## Porta Nord

# Proposta di rete viaria alternativa

## Studio di fattibilità

opposti al progetto stradale cantonale denominato "Sistemazione viaria di Via Ciani -Via Sonvico".

Fig.15 Il progetto viario proposto dall'autorità cantonale

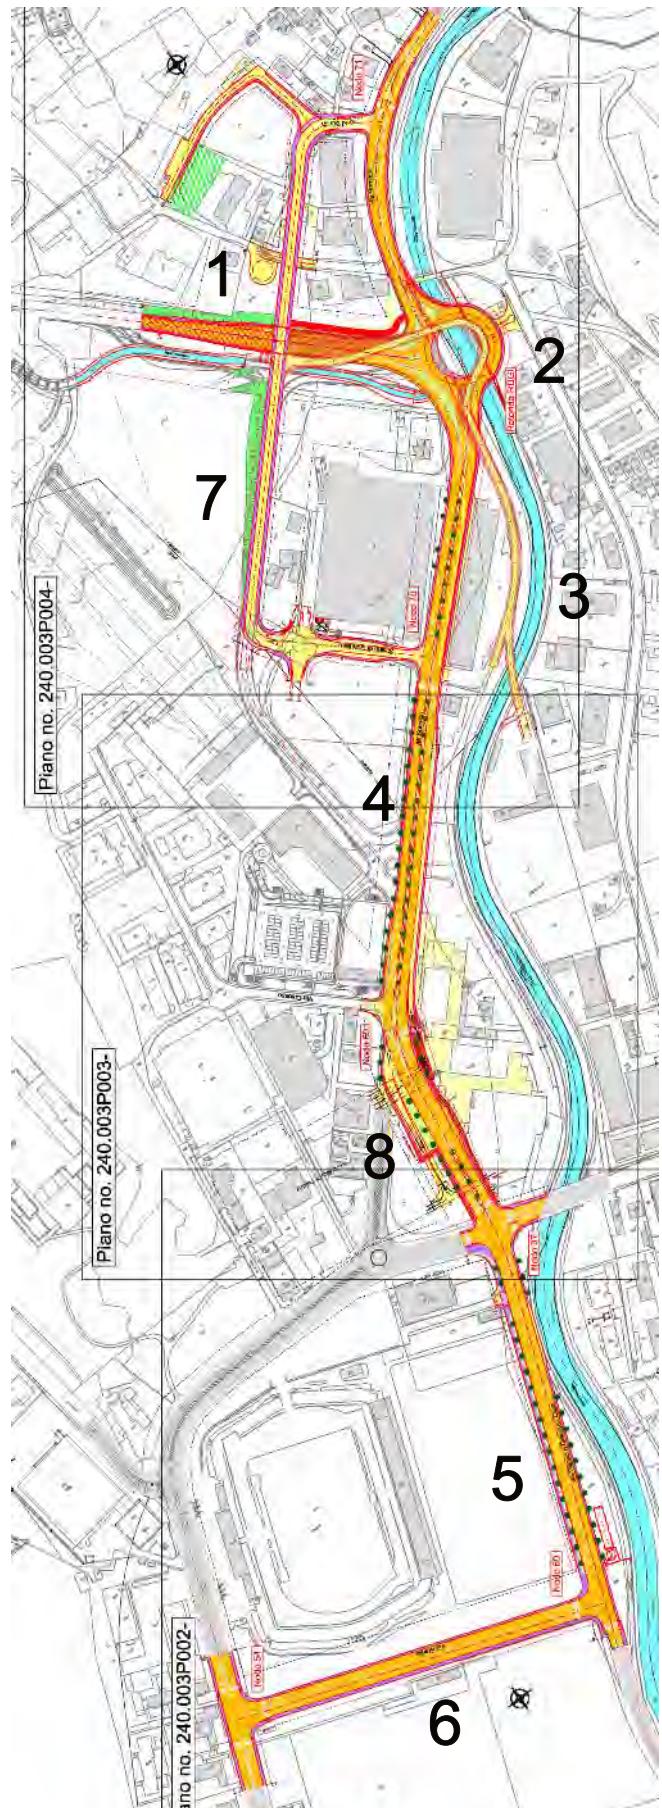
Riguardo all'occupazione del suolo, la scelta del Dipartimento del territorio provoca conseguenze molto negative, in quanto il mastodontico impianto, posto proprio sul fiume, invade i lungofiume e le aree pregiate per la tutela della natura, del paesaggio e per lo svago. L'invasione è tanto più insopportabile poiché non è evidente la sua necessità, non è infatti un passaggio da una sponda all'altra, ma è solo un giro vizioso che da una sponda riporta alla sponda di partenza.

L'opera proposta è inutilmente lunga e onerosa. Per collegare le due sponde e superare la strada e il fiume (in linea d'aria ca 50 m) realizza una passerella di oltre 400 m di lunghezza.

Fig. 17 Il progetto della nuova strada cantonale a 4 corsie chiamata Via Stadio

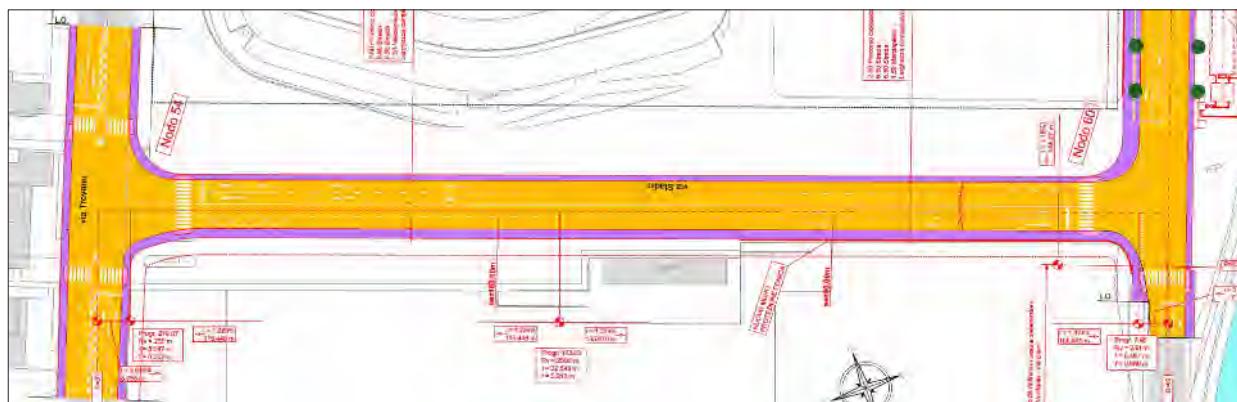
La via Stadio è stata introdotta nel progetto dai tecnici del PVP (fase B, anno 2005) allo scopo di semplificare lo svolgimento del traffico nell'incrocio ex-termica, che altrimenti avrebbe avuto, a loro parere, gravi problemi di funzionamento. La nuova strada, a quattro corsie, è una strada cantonale principale che ha poco a che fare con il quartiere circostante. La proposta non è stata ben accolta, ha suscitato subito le resistenze del municipio di Lugano, di vari cittadini, partiti, associazioni e del Consiglio Comunale luganese, poiché evidentemente l'opera danneggia il patrimonio del Comune, ne taglia l'estesa proprietà, vi porta forti immissioni foniche e gassose, e crea difficoltà al traffico stradale nella rete circostante. La scelta infine è stata accettata controvoglia, perché i promotori hanno sostenuto che non c'erano alternative. Ma non è vero, come esporremo nel capitolo seguente.

Ma oltre agli insufficienti risultati funzionali il progetto danneggia gravemente il patrimonio comunale, svaluta la proprietà inserendovi una strada principale a quattro corsie, estranea al contesto e inquinante.

Fig. 19 La sequenza ininterrotta delle fasi costruttive previste dal progetto impedisce la realizzazione a fasi del progetto

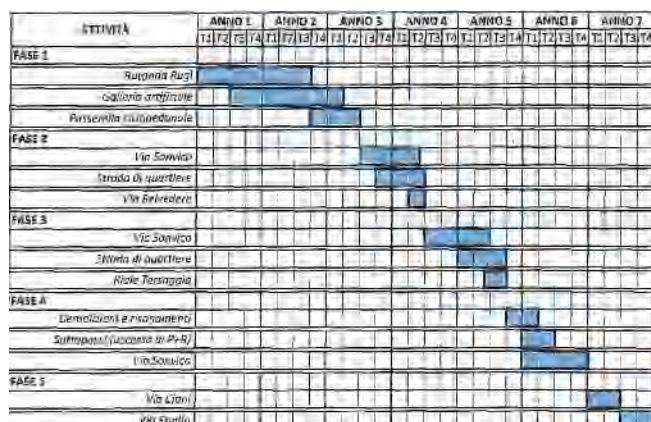
Il pacchetto degli interventi previsti *non può essere attuato a tappe* perché ogni elemento è indispensabile al funzionamento dell'intero complesso. La realizzazione dell'opera non può dunque adeguarsi allo sviluppo urbanistico dell'area.

Fig.21 I mediocri risultati della verifica funzionale svolta dagli esperti incaricati dal DT.

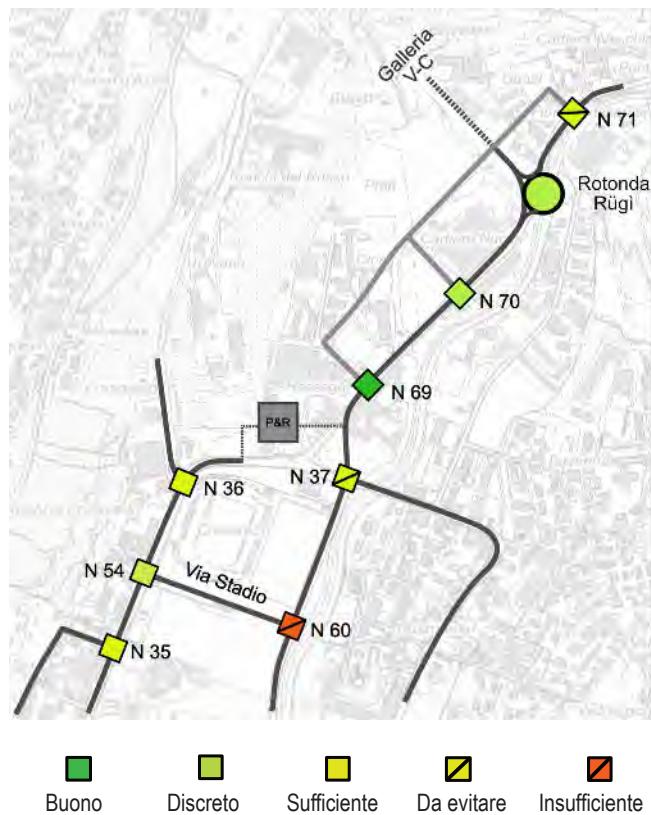
L'incrocio della ex-termica, pur semplificato, ha un livello di servizio LDS = D, cioè appena sufficiente, mentre l'incrocio di via Ciani con via Stadio ha un livello LDS = E, insufficiente. Per un impianto nuovo, che costa 86 milioni, il responso dell'analisi è amaro.

L'esame molto curato, svolto dallo specialista, non nasconde niente e restituisce un'immagine completa ma problematica dell'impianto. Nella classificazione della funzionalità delle intersezioni (una classifica che va dal livello A = ottimo al livello F = saturo) i nove nodi ottengono le note illustrate nello schema di figura **XXX**. Meno della metà dei nodi sono giudicati di livello buono o discreto, altri quattro sono appena sufficienti e uno è addirittura insufficiente: un giudizio complessivo poco lusinghiero che peggiora sensibilmente il rapporto costi/benefici dell'impianto.

Fig.34 1 Schema del progetto stradale cantonale

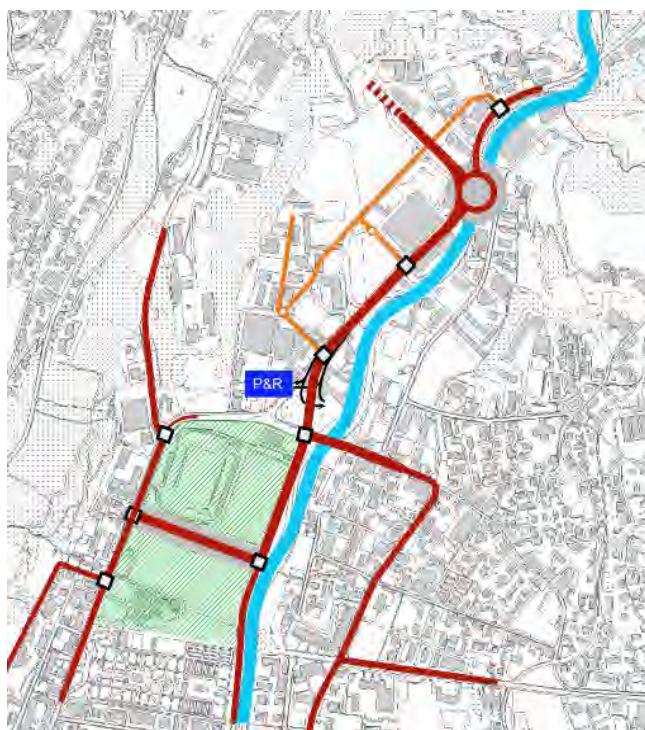
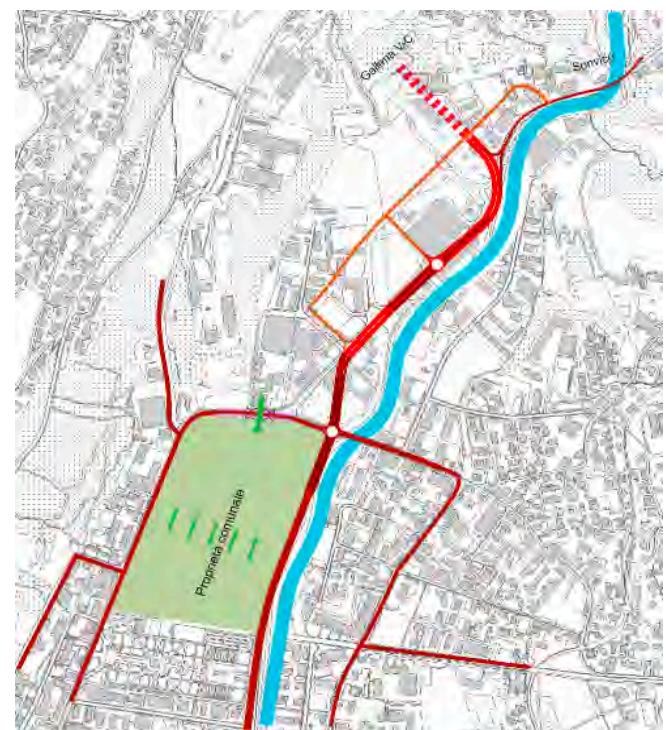
- evita i gravi difetti territoriali della soluzione ufficiale,
- offre un buon livello di servizio per tutti i suoi elementi,
- garantisce il funzionamento efficace del nodo di interscambio dei trasporti pubblici e del polo intermodale,
- non richiede investimenti maggiori di quelli già stanziati,
- si presta ad un completamento a tappe, che permetterà di ridisegnare la rete stradale in funzione dello sviluppo degli insediamenti.

Fig. 36 Livelli di servizio risultati dall'esame svolto dal DT per il progetto ufficiale

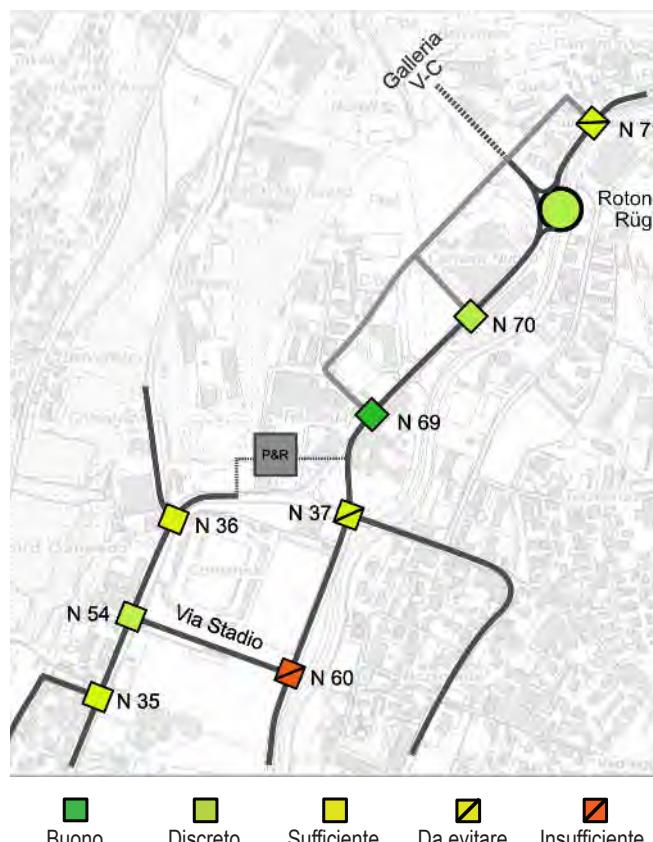
Il sistema non riesce ad assorbire tutti i veicoli ipotizzati, cosicché si registrano ristagni di traffico consistenti su varie tratte. Ai ristagni di traffico corrispondono quasi sempre situazioni di colonna e tempi di attesa elevati che variano tra 2 e 4 minuti (LDS F = insufficiente). Una volta immessi nella rete i veicoli riescono a superare gli incroci con LDS mediamente buoni (LDS A-C) in direzione del flusso principale o sufficienti (LDS D) se trattasi di direttive secondarie o di svolta a sinistra. Per alcune direttive, indicate di seguito, il livello di servizio non soddisfa quanto indicato dalla norma:

Livello di servizio complessivo: **E**, **insufficiente**
